DODATEK Č. 3

**„Návštěvnické středisko NPP Hodonínská Dúbrava – Dům přírody Hodonínské
Dúbravy – rekonstrukce objektu centra ekologické výchovy“**

ZMĚNOVÝ LIST

číslo: ZL č. 03

VPC 13 – SNÍŽENÍ KUBATURY VÝKOPŮ, NEREALIZOVÁNÍ DVORNÍCH VPUSTÍ

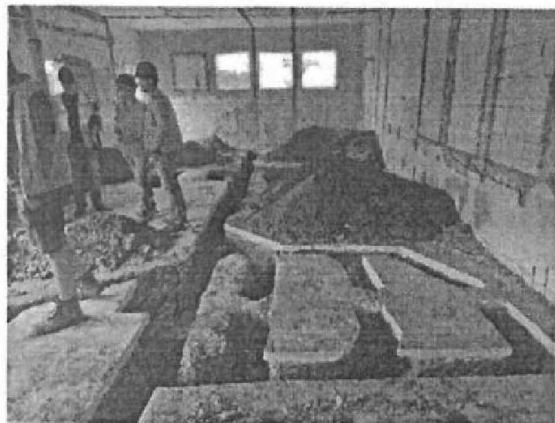
Po skutečném ověření výškového napojení stávající stokové sítě a zajištění spádovosti, došlo k úpravě trasy vnitřní ležaté kanalizace a tím i redukci počtu dvorních vpusť u fasády objektu.

VCP 13 – SNÍŽENÍ KUBATURY VÝKOPŮ, NEREALIZOVÁNÍ DVORNÍCH VPUSTÍ
Zodpovědný projektant souhlasí

VCP 15 – DEMONTÁŽ STÁVAJÍCÍHO PODHLEDU V KINOSÁLE M.Č. 1.19 A DODATEČNÁ ÚPRAVA STROPNÍCH ŽEBER

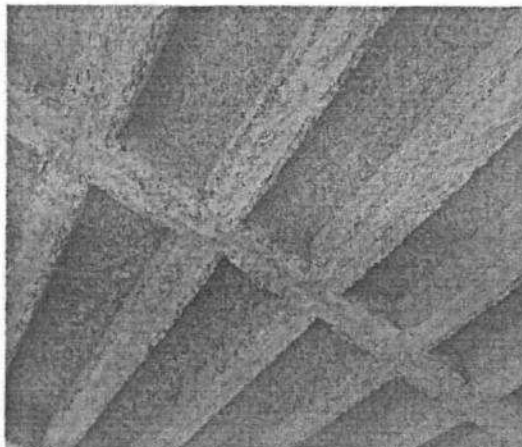
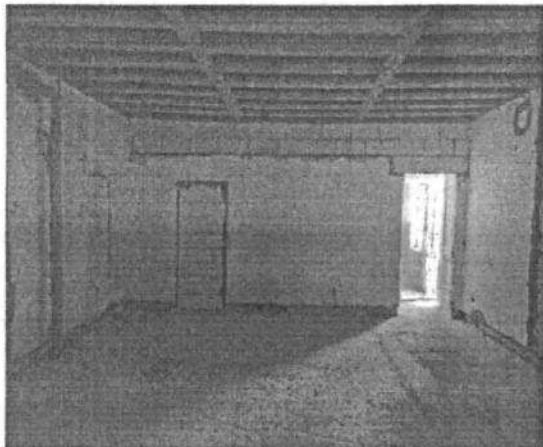
Z důvodu podstatné vizuální křivosti, četným defektům a výškové nesourodosti (dané především původním dispozičním rozdělením prostoru) stropního podhledu v místnosti č. 1.19 - kinosál, bylo přistoupeno k demontáži – demolici tohoto stropního podhledu. Projektantem byl určen způsob sanace žebrové stropní kce (spojovací adhézní můstek, cementový postřík s vyspravením žebor, sklovláknitě pletivo) s finální podobou tenkovrstvé úpravy sanační směsí.

VCP 15 – DEMONTÁŽ STÁVAJÍCÍHO PODHLEDU V KINOSÁLE M.Č. 1.19 A DODATEČNÁ ÚPRAVA STROPNÍCH ŽEBER
Po odkrytí stávajícího rovného podhledu v části stavby, kde je navržen audiovizuální sál se objevila původní žebírková konstrukce stropu. Žebírka jsou tvořena heraklitovým bedněním a železobetonovou nosnou konstrukcí.
Stávající konstrukce stropu bude zachována ve své surové podobě a bude kontrastovat s čistými bílými stěnami. Konstrukce bude očištěna, heraklitové bednění bude lokálně vyspraveno a celá konstrukce bude opatřena transparentním nátěrem pro zamezení prašnosti, s tím, že bude dosaženo vyšší světla výšky, konstrukce bude pohledově zajímavá a prostor bude mít lepší akustické vlastnosti.

VCP 17 – PROVEDENÍ NOVÉ ČÁSTI KANALIZAČNÍ PŘÍPOJKY

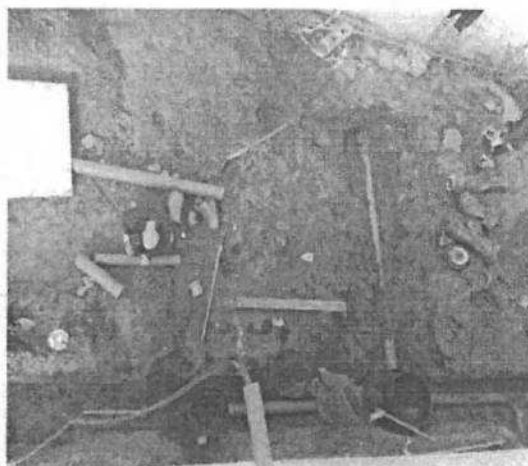
Na základě provedené kamerové zkoušky stávající kanalizační přípojky, byly zjištěny poruchy a defekty stávajícího kameninového potrubí. Dle posouzení projektanta bylo provedeno ve stávající trase v úseku od silniční obruby po novou areálovou kanalizaci její nahrazení novým potrubím z PVC.

VCP 17 – PROVEDENÍ NOVÉ ČÁSTI KANALIZAČNÍ PŘÍPOJKY
Zodpovědný projektant souhlasí

VCP 20 – DOBETONÁVKA STÁVAJÍCÍHO STROPU V CHODBĚ M.Č. 1.10

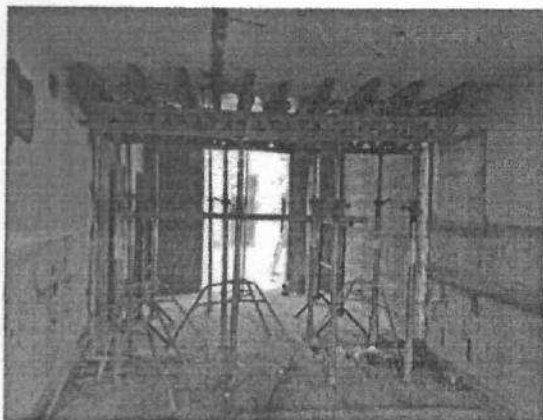
Po odbourání původního středního traktu objektu bylo nutné dořešit dobetonávku stávající stropní kce mezi stávajícím objektem a nově vložným středním traktem. Projektant navrhl provést v tomto místě dobetonávku ze železobetonu tř. C 20/25 s ocelovou žebříkovou výztuží D 10mm. Doplnění stávající stropní žebříkové konstrukce nebylo řešeno v zadávací PD.

VCP 20 – DOBETONÁVKA STÁVAJÍCÍHO STROPU V CHODBĚ M.Č. 1.10
Zodpovědný projektant souhlasí. Vzniklé VCP jsou dány skutečností zjištěnou na stavbě po demolici stávajících konstrukcí.

VCP 27 – PROVEDENÍ NOVÝCH VNITŘNÍCH OMÍTEK

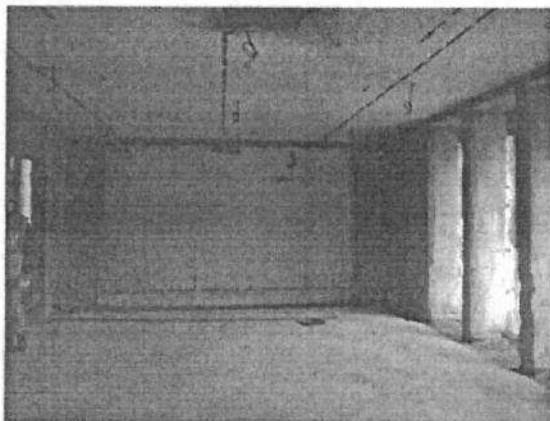
Projektová dokumentace původně předpokládala pouze lokální opravy stávajících omítek. Stávající omítky vykazovaly značné technické defekty – trhliny, praskliny, nesourodou přídržnost k podkladu a značné křivosti dané původním dispozičním rozdělením prostorů. Na základě těchto skutečností a nemožnosti sjednocení původních povrchů bylo po dohodě s projektantem přistoupeno k oklepání původních omítek a k jejich následnému novému provedení.

VCP 27 – PROVEDENÍ NOVÝCH VNITŘNÍCH OMÍTEK
Zodpovědný projektant souhlasí. Po skončení bouracích prací stávajících příček se ukázala skutečnost, že stávající omítka je značně nesoudržná a jsou výrazné rozdíly mezi povrchem omítek v jednotlivých původních místnostech. Na základě této skutečnosti se rozhodlo, že veškeré stávající omítky budou kompletně odstraněny a budou udělány nové.

VCP 28 – DOPLNĚNÍ ZTRACENÉHO BEDNĚNÍ U PRŮVLAKU V1

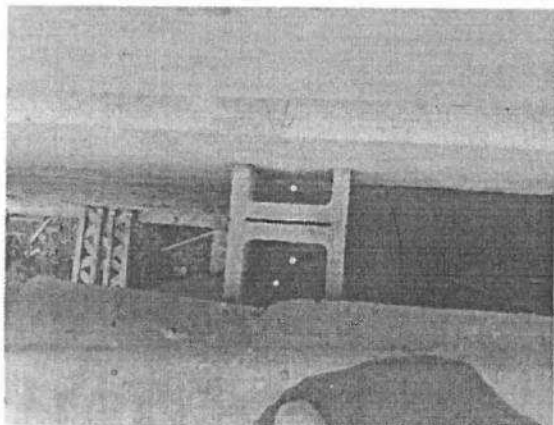
Dle požadavku statika byla v místě za nově provedeným průvlakem V1 doplněna lokálně řada tvárnic ztraceného bednění s ocelovou žebříkovou výztuží D10mm a výplní betonem C20/25. Celkem se jednalo o 6 ks v délce objektu.

VCP 28 – DOPLNĚNÍ ZTRACENÉHO BEDNĚNÍ U PRŮVLAKU V1
Zodpovědný projektant souhlasí, daná konstrukce byla schována v původní konstrukci střechy, po jejím odhalení bylo konstatováno, že je nutné doplnit konstrukci řadou bednicích dílců.

VCP 33 – ZMĚNA SYSTÉMU OTEVÍRÁNÍ HLAVNÍCH VSTUPNÍCH DVEŘÍ VE FOYER M.Č. 1.01

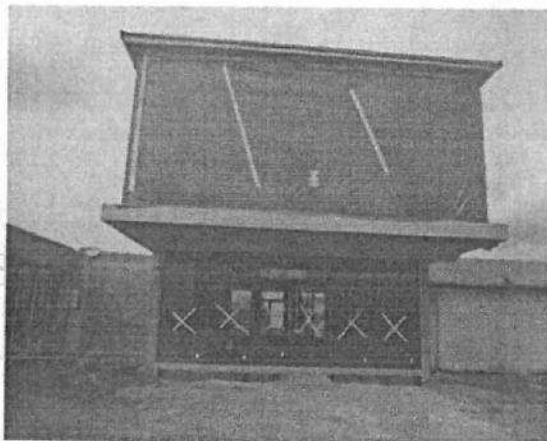
Při provádění výrobní dokumentace AL výplni vstupní části objektu vyvstal z důvodu technického řešení osazení systému pohonů požadavek na úpravu členění AL prvků vstupní části. Bylo dohodnuto, že priorita je zachování původního členění, proto byl po dohodě s projektantem změněn systém otírání (z automatických posuvných dveří na otvíravé).

VCP 33 – ZMĚNA SYSTÉMU OTEVÍRÁNÍ HLAVNÍCH VSTUPNÍCH DVEŘÍ VE FOYER M.Č. 1.01
Po opětovném uvážení daného účelu objektu zodpovědný projektant souhlasí.

07.10.22 Zápis statika z prohlídky stavby

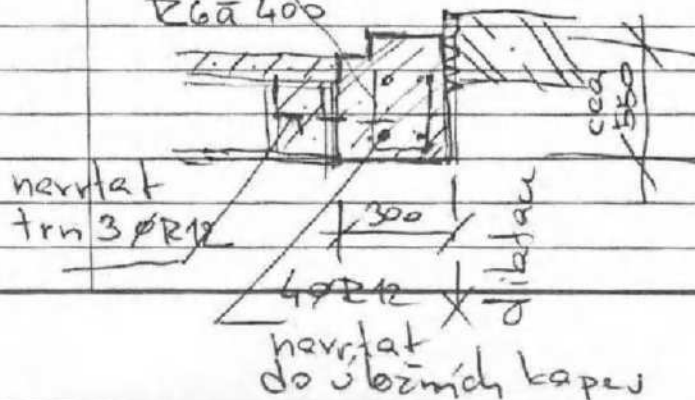
- 1) U věnce V1 na levé straně budovy dozdívání příčnou zdi min. na krajích a v prostředov. 250 z bedničích tvárnice
- 2) Vyztužení stávajícího překladu do dveří š.m. 1.04, 1.06, 1.07 lze převést bez nehody.
- 3) Dobetonávka stropu nad 1.MP v š.m. 1.10 u dilatace nové vestavby bude provedena následovně:
